São João da Talha

30/Abril/2024

Em resposta ao pedido de elementos veiculado pelo ofício de referência n.º S01422-202401-UACNB/DCNLA, remetemos os seguintes esclarecimentos:

Figura 1 – PA1 representado na planta de implantação do processo anterior (resíduos perigosos assinalados com círculo laranja)

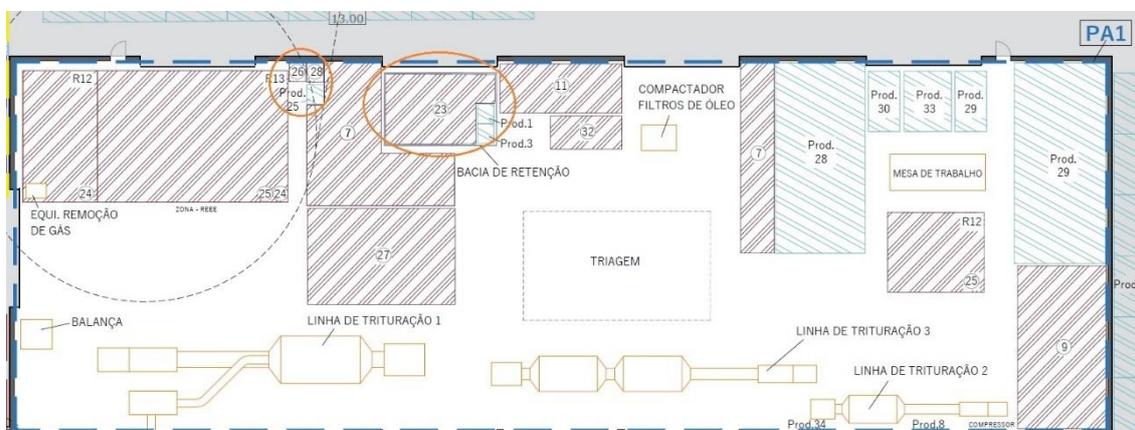
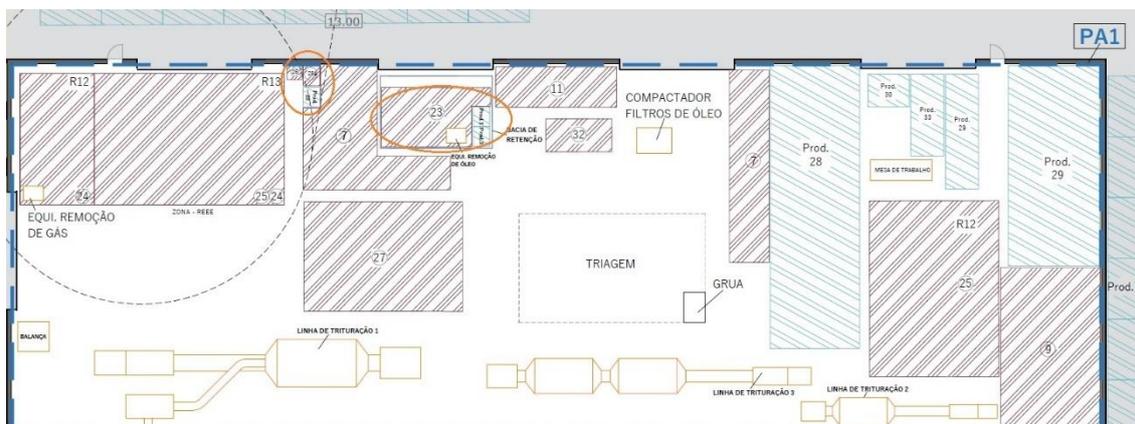
i) São reduzidas as capacidades de armazenamento de resíduos perigosos através da alteração do tipo de acondicionamento, redução do volume dos recipientes e/ou do número de recipientes existentes, mantendo-se, no entanto, na planta de implantação as mesmas áreas para armazenamento deste tipo de resíduos, ou seja, as áreas para armazenamento de resíduos perigosos não foram reduzidas, tendo sido reduzidas as capacidades de armazenamento.

Processo anterior- PL20230228002053	Processo em análise- PL20231220011760	Diferenças
Grupos de resíduos armazenados no parque PA1	23 – REEE perigosos- Transformadores 24 – REEE perigosos 26 – Componentes REEE perigosos 28 – Pilhas e Acumuladores Prod.1 (LER 130207*) Prod.3 (130307*) Prod.25 (160602*)	23 – REEE perigosos- Transformadores 24 – REEE perigosos 26 – Componentes REEE perigosos 28 a) – Pilhas e Acumuladores Prod.1 (LER 130207*) Prod.3 (130307*) Prod.25 (160602*)	-
Volume (m3)	152,40 m3	30,50 m3	-121,90 m3
Área (m2)	80,13 m2	33,48 m2	-46,65 m2
Capacidade instantânea de armazenagem (t)	53,20 t	13,38 t	-39,82 t

A maior diferença deveu-se essencialmente à redução de armazenamento de resíduos perigosos em altura, o que fez com que se verificasse uma maior diferença nos volumes, comparativamente à diferença entre as áreas. Contudo, a redução de área verificada, 46,65 m², é significativa e justifica a redução.

Comparando as duas plantas (a do processo anterior e a do processo atual), de facto, a diferença nas áreas não é imediatamente perceptível, pelo que se procedeu à atualização da planta anexa à presente resposta. Apresentam-se as figuras 1, 1.1, 2 e 2.1 das representações efetuadas do PA1 e do pormenor da zona de gestão de REEE, no processo anterior e no processo atual (em análise).

Anexa-se planta de implantação devidamente corrigida, onde se procedeu à correta representação das zonas de armazenagem de resíduos perigosos, que revela a efetiva redução das áreas de armazenagem dos mesmos.

Figura 3 – PA2 representado na planta de implantação do processo anterior (resíduos perigosos assinalados com círculo laranja)

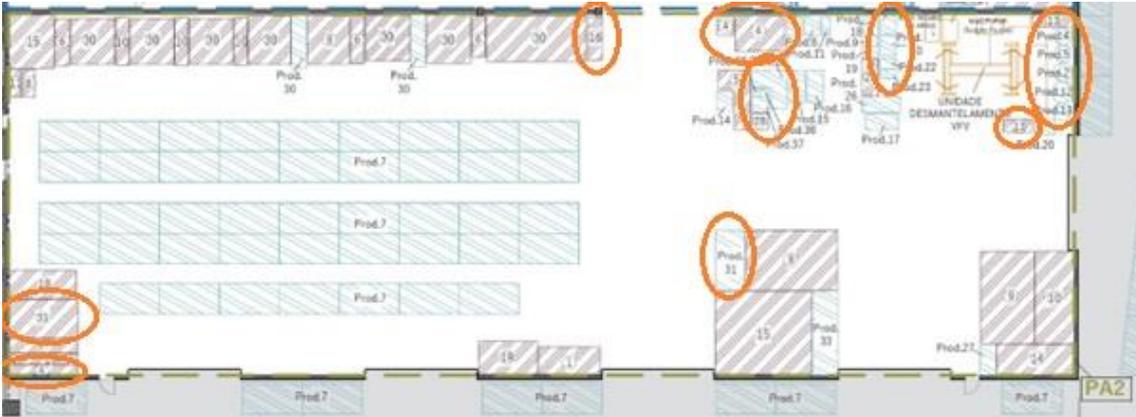
Processo anterior- PL20230228002053	Processo em análise- PL20231220011760	Diferenças
Grupos de resíduos armazenados no parque PA2	4 – Filtros de óleo 4 – Outros resíduos perigosos 13 – Combustíveis 16 – Embalagens perigosas 28 – Pilhas e Acumuladores 31 – RCD perigosos Prod.2 (130208*) Prod.4 (130701*) Prod.5 (130702*) Prod.8 (160107*) Prod.9 (160108*) Prod.10 (160110*) Prod.12 (160113*) Prod.13 (160114*) Prod.19 (160121*) Prod.22 (160504*) Prod.24 (160601*) Prod.34 (150202*) Prod.38 (200133*)	4 – Filtros de óleo 4 – Outros resíduos perigosos 13 – Combustíveis 16 – Embalagens perigosas 28 – Pilhas e Acumuladores 31 – RCD perigosos Prod.2 (130208*) Prod.4 (130701*) Prod.5 (130702*) Prod.8 (160107*) Prod.9 (160108*) Prod.10 (160110*) Prod.12 (160113*) Prod.13 (160114*) Prod.19 (160121*) Prod.22 (160504*) Prod.24 (160601*) Prod.34 (150202*) Prod.38 (200133*)	
Volume (m3)	78,08 m3	18,82 m3	- 59,26 m3

Área (m2)	44,21 m2	22,04 m2	- 22,17 m2
Capacidade instantânea de armazenagem (t)	51,94 t	11,61 t	- 40,33 t

A maior diferença deveu-se essencialmente à redução de armazenamento de resíduos perigosos em altura, o que fez com que se verificasse uma maior diferença entre os volumes, comparativamente à diferença entre as áreas.

Comparando as duas plantas (a do processo anterior e a do processo atual), pese embora se verifiquem algumas diferenças nos grupos identificados no quadro referente ao PA2, de facto, a diferença nas áreas, não é imediatamente perceptível, conforme se poderá verificar nas figuras 3 e 3.1, pelo que se procedeu à atualização da planta anexa à presente resposta.

Figura 4 – PA4 representado na planta de implantação do processo anterior (resíduos perigosos assinalados com círculo laranja)

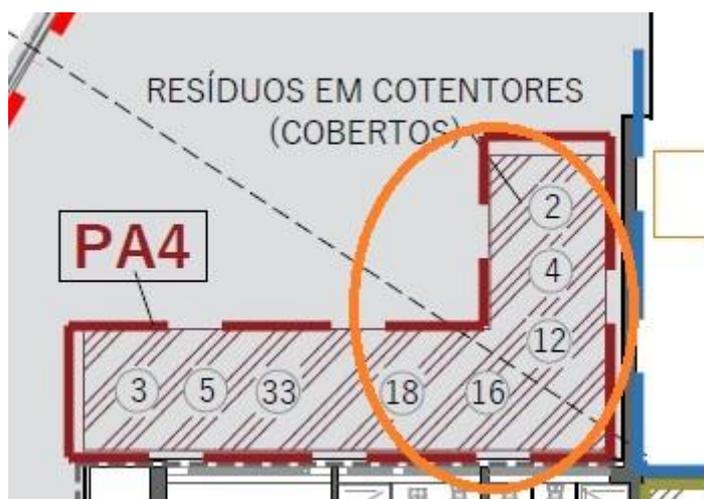
Processo anterior- PL20230228002053	Processo em análise- PL20231220011760	Diferenças
Grupos de resíduos armazenados no parque PA4	2 – Líquidos/lamas (RP) 4 – Outros resíduos perigosos 12 – Flúidos travões 16 – Embalagens perigosas 18 – Absorventes contaminados	2 – Líquidos/lamas (RP) 4 – Outros resíduos perigosos 12 – Flúidos travões 16 – Embalagens perigosas 18 – Absorventes contaminados	Removidos 9 LER do grupo 2
Volume (m3)	28,05 m3	6,61	-21,43 m3
Área (m2)	23,33 m2	7,90 m2	- 15,43 m2
Capacidade instantânea de armazenagem (t)	12,32 t	3,62 t	- 8,7 t

No caso deste parque, caracterizado por ser constituído por contentores marítimos adaptados, fechados e com bacia de retenção, verifica-se que o processo anterior previa uma grande ocupação por parte dos resíduos indicados.

Com a redução do número de resíduos a gerir de um dos grupos destinados ao armazenamento neste parque, e também do número e tamanho dos recipientes, verificou-se uma redução, tanto na capacidade instantânea de armazenagem, como no volume e também nas áreas.

Contudo, manteve-se a representação dos contentores, com a mera indicação de quais os grupos de resíduos previstos armazenar nos mesmos, sem que se evidenciasse a diferença nas áreas ocupadas, conforme se verifica nas figuras 4 e 4.1.

Face ao exposto, e tendo-se verificado que a marcação deste parque não representava o existente, procedeu-se à correta representação do parque PA4 (constituído por 2 contentores marítimos adaptados) na planta que se anexa a esta resposta, para que melhor se verifiquem as áreas efetivamente ocupadas pelos resíduos perigosos.

Figura 5 – Parque exterior representado na planta de implantação do processo anterior - **25 VFV**

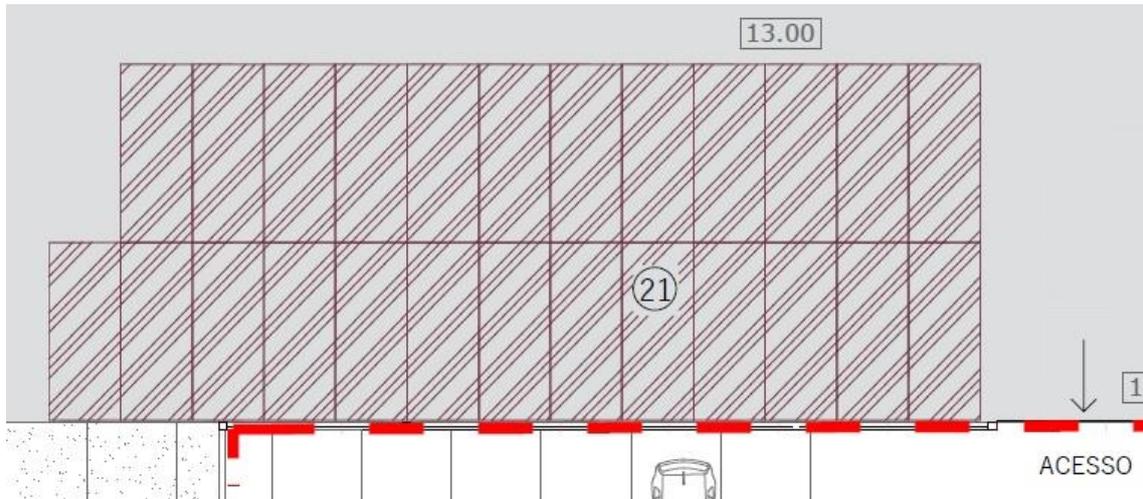
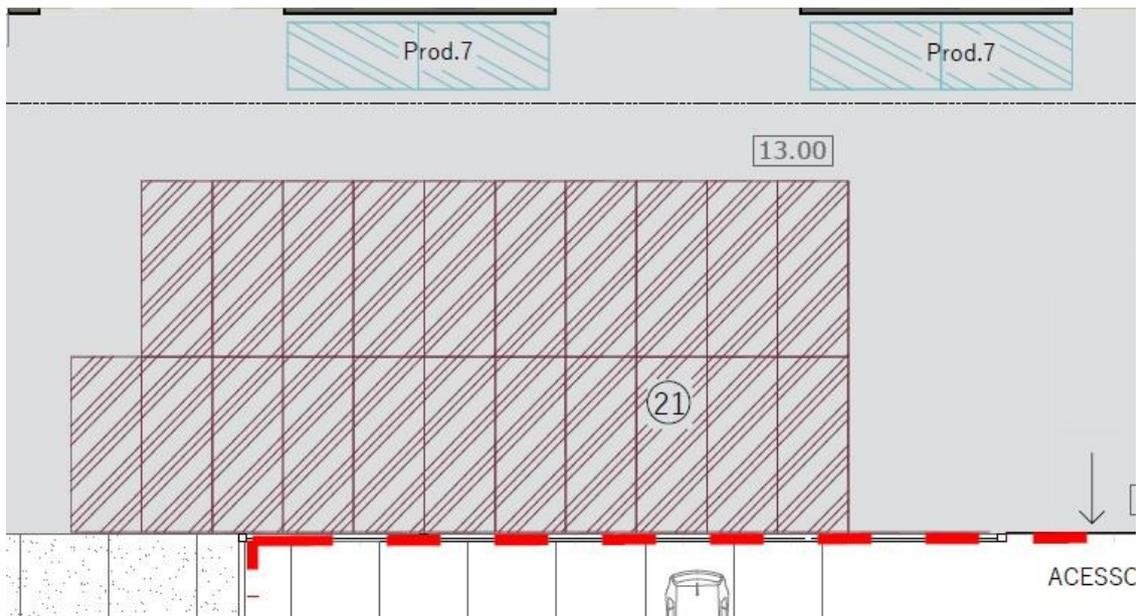
Processo anterior- PL20230228002053	Processo em análise- PL20231220011760	Diferenças
Grupos de resíduos armazenados no parque exterior	21- VFV	21- VFV	Removidos 4 lugares afetos à armazenagem de VFV
n.º VFV	25	21	- 4 unidades
Área (m2)	250 m2	210 m2	- 40 m2
Capacidade instantânea de armazenagem (t)	37,5 t	20,83 t	- 16,67 t (devido à atualização do peso médio/VFV indicado pela valorcar)

Para além desta redução de área, também se corrigiu o peso médio de referência utilizado de 1 VFV para o cálculo da capacidade instantânea de armazenagem, uma vez que se utilizaram os valores de referência da Valorcar (0,992t/VFV). O valor anteriormente utilizado tinha sido de 1,5t/VFV, valor este que já não reflete o peso médio dos VFV sujeitos a abate. Esta correção conduziu a uma redução da capacidade instantânea de armazenagem de VFV (LER 160104*) de 37,5 t (25 VFV) para 20,83 t (21 VFV).

Nas figuras 5 e 5.1 podem-se verificar as diferenças indicadas no quadro acima.

Para além de uma redução do número de lugares de VFV (de 25 para 21), a diferença de capacidade instantânea de armazenagem está relacionada com facto de se ter utilizado o valor de referência da Valorcar (0,992t) para o peso médio de 1 VFV. O valor anteriormente utilizado tinha sido de 1,5t/VFV, valor este que já não reflete o peso médio dos VFV sujeitos a abate. Esta correção conduziu a uma redução da capacidade instantânea de armazenagem de VFV (LER 160104*) de 37,5 t (25 VFV) para 20,83 t (21 VFV).

Verificou-se, entretanto, que o valor considerado para o cálculo da capacidade instalada (t/ano) foi de 3 x 20,83 t/dia_{8h}, ao invés de 20,83 t/dia_{24h}, triplicando a capacidade nominal da instalação (t/ano) relativa a esta operação. Este valor é claramente desproporcional, face à capacidade instantânea de armazenagem refletida na planta, sendo esta última suficiente para fazer face aos períodos de maior afluxo de VFV.

Figura 5.2 – Representação atualizada dos VFV no exterior, em que se verifica o mesmo número de veículos (21), com orientação diferente.

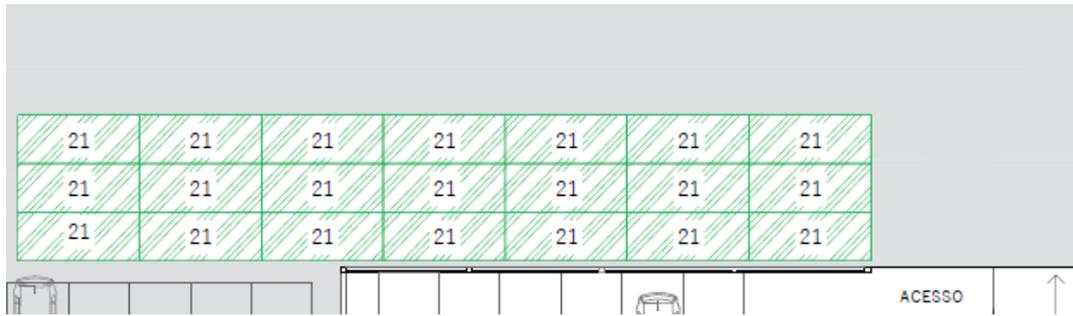
De referir que, a BGR procedeu à reorganização do espaço definido para a armazenagem/zona de receção de VFV, pelo que a planta anexa à presente resposta apresenta os 21 VFV localizados na mesma zona, mas com orientação paralela à vedação, conforme figura 5.2.
